Věc: Rekonstrukce žst. Rožnov pod Radhoštěm

Vysvětlení/ změna/ doplnění zadávací dokumentace č. 9
ve smyslu § 98 a § 99 zákona č. 134/2016 Sb., o zadávání veřejných zakázek, ve znění
pozdějších předpisů (dále jen „ZZVZ“)

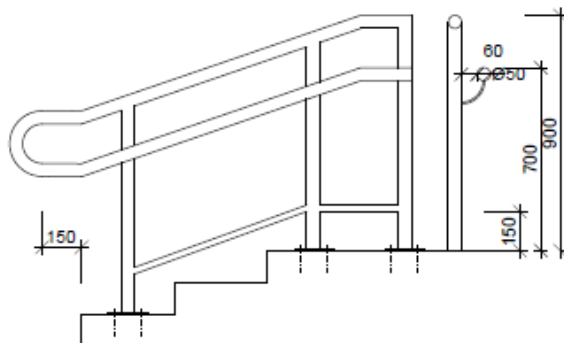
Zadavatelem postoupená dokumentace - soupis prací **SO 01-71-01 Žst. Rožnov pod Radhoštěm, výpravní budova** obsahuje položku č. 250 pro prvek s označením OD07 s uvedeným rozměrem 1400X1200 mm, zatímco ve Výpisu prvků je pro tuto položku uveden rozměr 1400x1220 mm.

Žádáme zadavatele o kontrolu, či případnou úpravu soupisu prací.

Odpověď: Byla upravena položka č. 250, kód položky 766000OD07, změna rozměru okna z 1400x1200 mm na 1400x1220 mm.
